## I Anregungen der Öffentlichkeit gemäß § 3 (2) BauGB

Betr. Bebauungsplan Limburger Str. II, Flurstücke 100/5 und 100/6

**Stellungnahme zum offengelegten Entwurf für Bebauungsplan K 76, Limburger Straße II**

Betreff Widerspruch: *Bebauungsplan K76 Limburger Straße II*

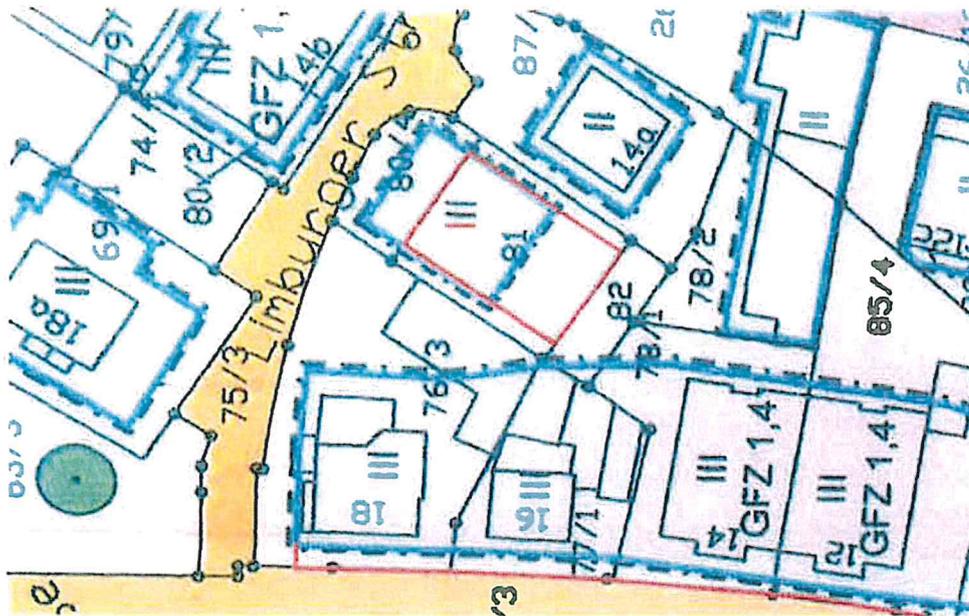
*Die Stellungnehmer sind als Eigentümer von der Planung betroffen. Es wird darum gebeten das Baufenster der Flurstücke 80, 81 und 82 auf das Flurstück 81 mittig zu verschieben, um vor dem zu errichtenden Gebäude auf Flurstück 80 ausreichend Platz für PKW-Stellplätze zu ermöglichen.*

*Der Stellungnehmer regt an, dass die Zahl der Vollgeschosse für dieses Baufenster auf Flurstück 81 auf drei erhöht wird, um mehr sozialen Wohnraum zu ermöglichen und die Verdichtung ohne weitere Versiegelung erhöhen zu können. Zudem ermöglicht ein höheres Dach unbeschattete PV-Anlagen auf dem Gebäude. Fast alle Baufenster im direkten Umfeld sind 3-geschossig.*

*Es wird gefordert, den Abstand zur Straße für das Gebiet Hausnummer 10-18 analog den Hausnummern 2-6 aufzuheben. Nur so kann die gewünschte Außenfläche für die Gastronomie vor dem Gebäude mit direktem Anschluss zum Gehweg geschaffen werden. Diese sollte auch mit einer Terrassenüberdachung länger nutzbar gemacht werden können.*

Verschiebung des Baufensters in die Mitte ?

Ist hier auch 3 geschossige Bauweise denkbar wie im direkten Umfeld?

Zur Limburger Straße sollte die bebaubare Fläche bis an den Gehweg reichen. Nur so kann die gewünschte Außengastronomie umgesetzt werden.

Den Anregungen wird gefolgt und das Baufenster verschoben.

Den Anregungen wird nicht gefolgt, da die Stichstraße Limburger Straße als städtebauliche Grenze gesehen wird. Alle Gebäude unterhalb dieser Grenze weisen eine Zweigeschossigkeit auf, alle Gebäude oberhalb dieser Grenze verfügen über drei Geschosse.

Den Anregungen wird gefolgt und eine entsprechende Festsetzung ergänzt, so dass eine Nutzung bis an den Gehweg heran möglich ist.
